Vec : „Rekonštrukcia chodníka od Cesty VL. Clementisa k novej pobočke pošty“ – vyjadrenie k projektovej dokumentácii

**Rekonštrukcia chodníka od cesty VI. Clementisa k novej pobočke pošty, Prievidza
- vyjadrenie k stavbe**

Rekonštrukcia chodníka od cesty VI. Clementisa v Prievidzi - vyjadrenie k existencii inžinierskych sietí a projektovej dokumentácii

Oznámenie k ohláseniu stavebných úprav a udržiavacích prác

IDENTIFIKÁCIA PLYNÁRENSKÝCH ZARIADENÍ (PZ)

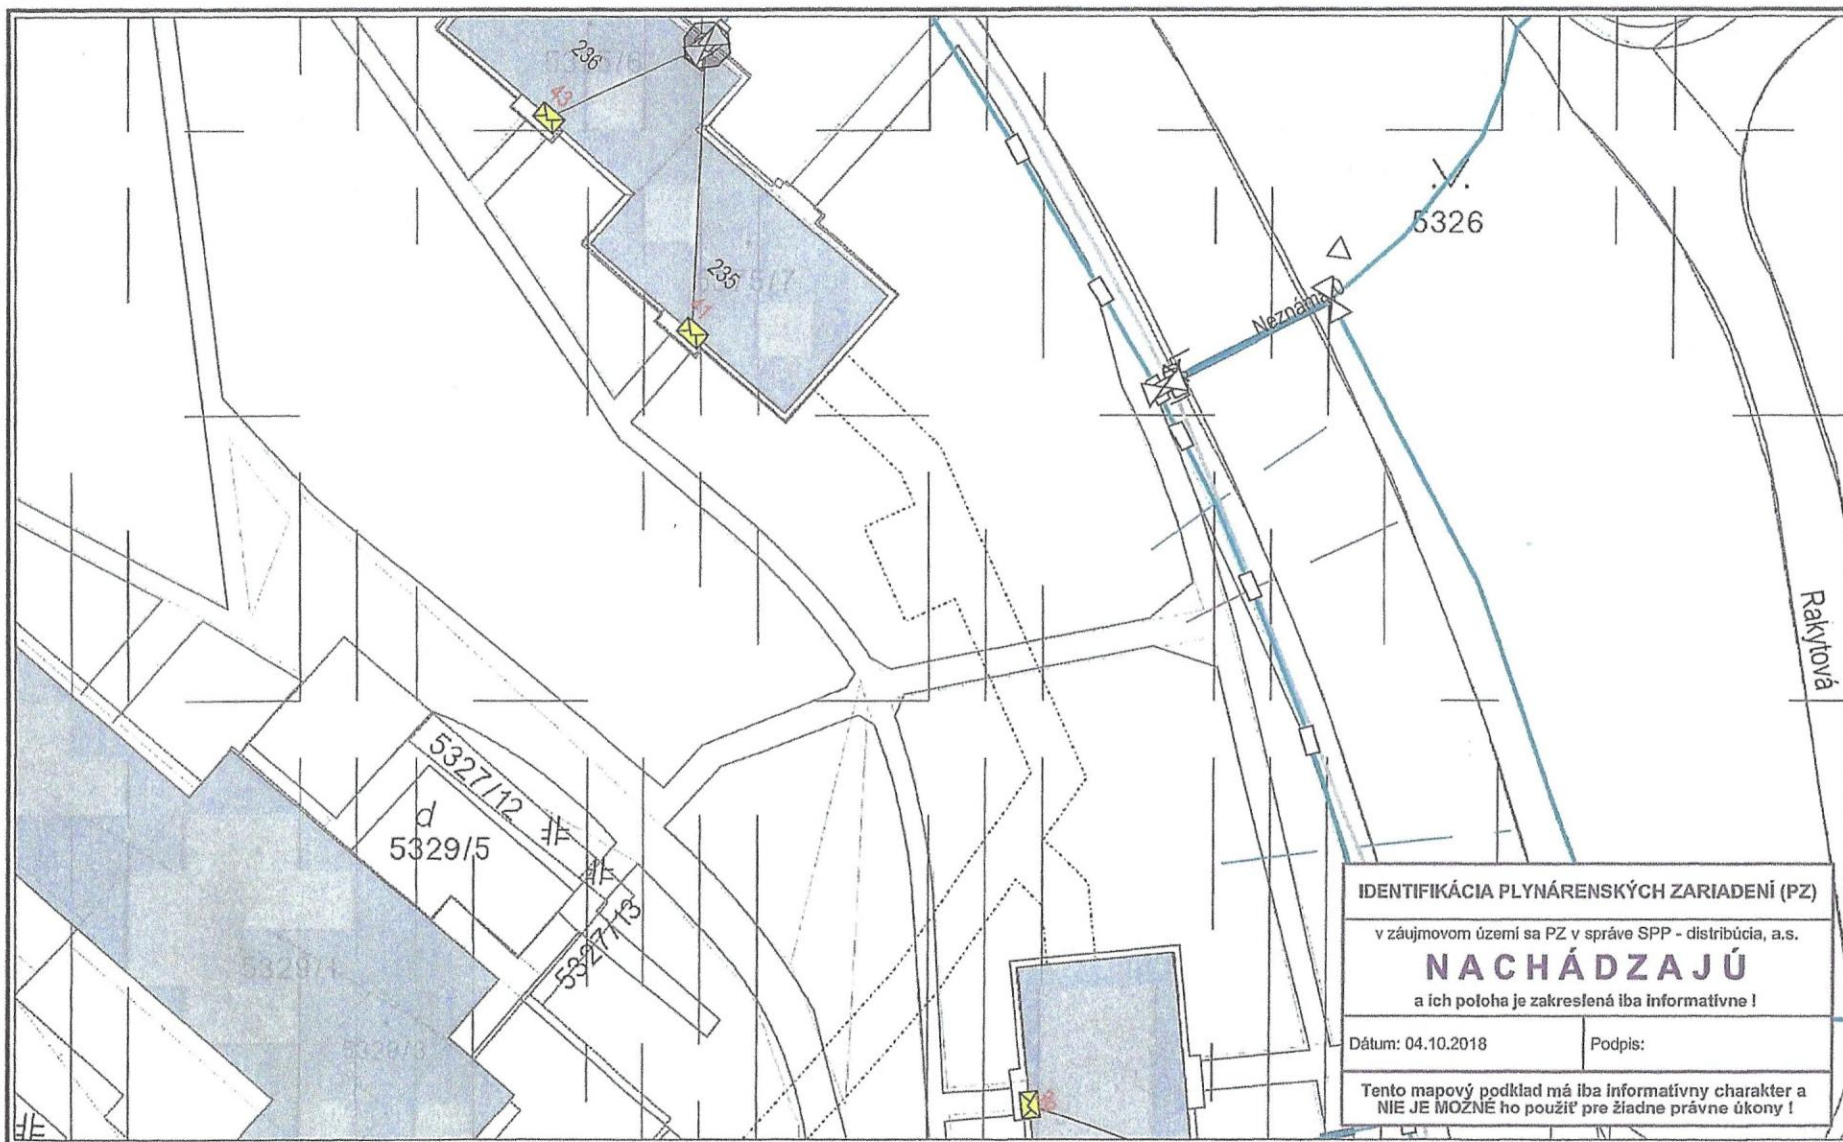
Záujmové územie: Prievidza, č. parc. 5327/1 – Rekonštrukcia chodníka od cesty VI. Clementisa v Prievidzi

V záujmovom území sa nachádza/nachádzajú:

plynárenské zariadenie (technologický objekt): STL plynovod

ochranné pásmo plynárenského zariadenia: nie

bezpečnostné pásmo plynárenského zariadenia: nie

Orientačné znázornenie trasy plynárenského zariadenia/umiestnenia technologického objektu, (ďalej len „orientačné znázornenie“) je prílohou tohto stanoviska.

Situačný výkres - list P-1

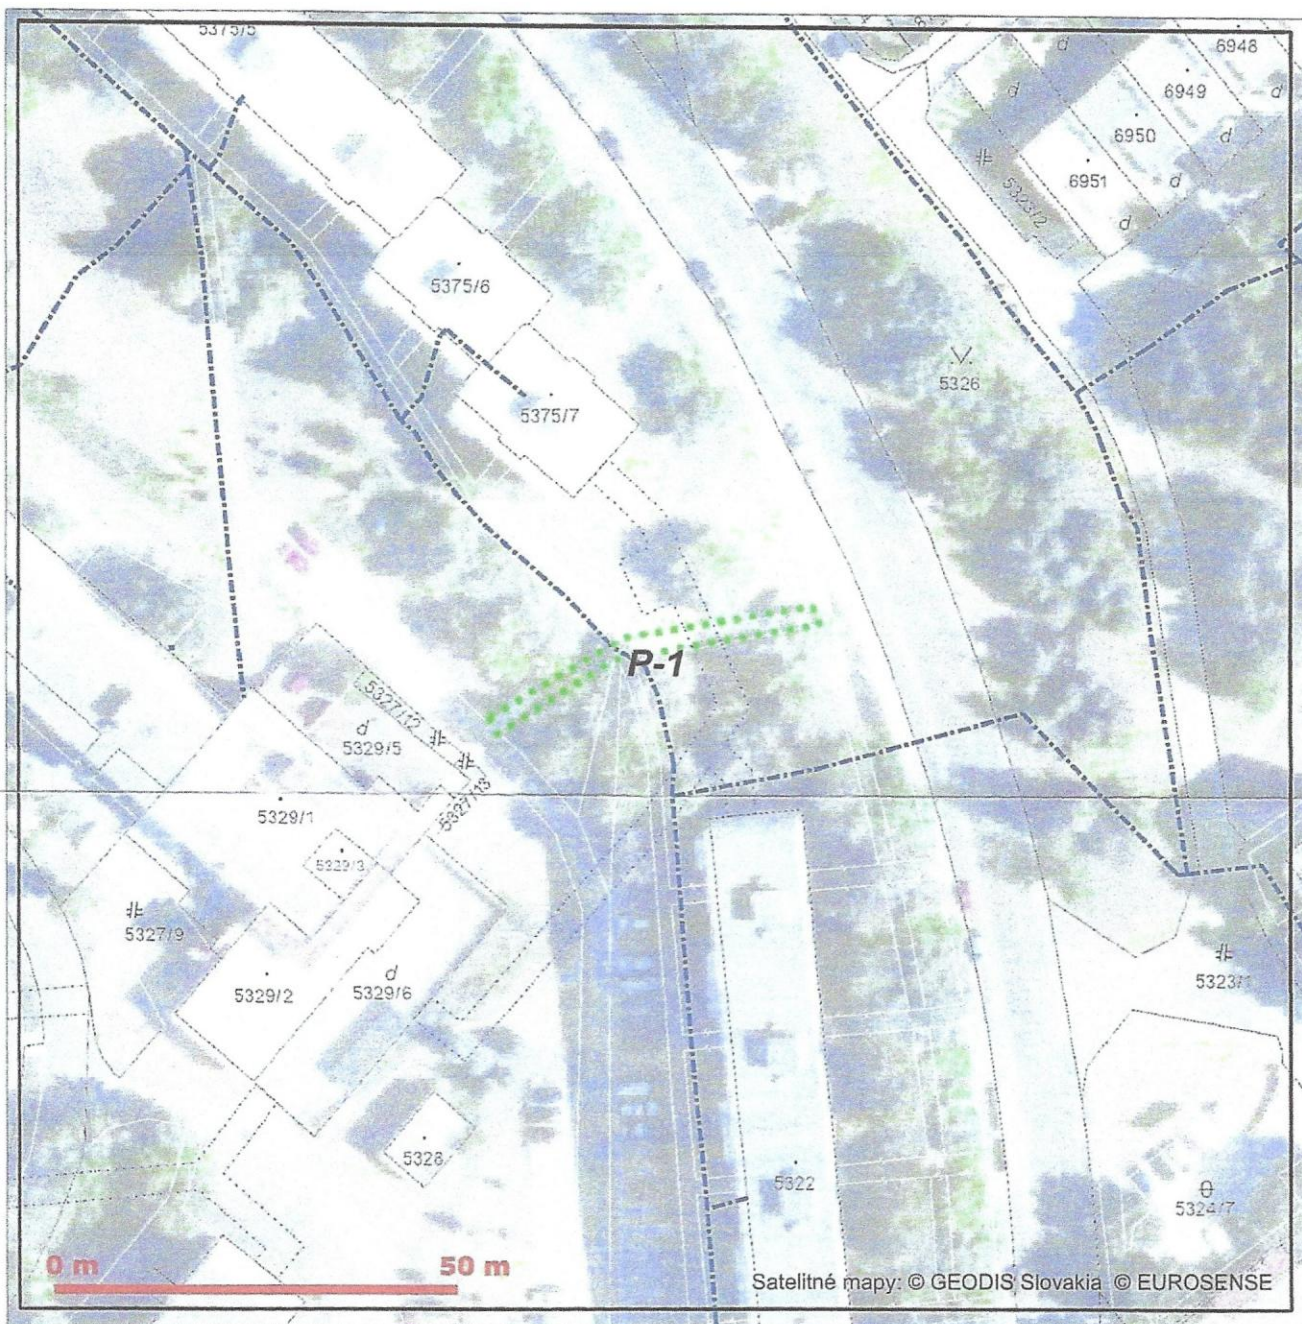
Dôjde do styku

so sieťami elektronických komunikácií (ďalej len SEK) spoločností Slovak Telekom, a.s. a/alebo DIGI SLOVAKIA, s.r.o.

Slovak Telekom a.s. a DIGI SLOVAKIA, s.r.o. požadujú zahrnúť do podmienok určených stavebným úradom pre vydanie rozhodnutia o umiestnení stavby alebo stavebného povolenia Všeobecné podmienky ochrany SEK, ktoré sú neoddeliteľnou súčasťou tohto stanoviska. Zároveň je stavebník povinný rešpektovať nasledovné:
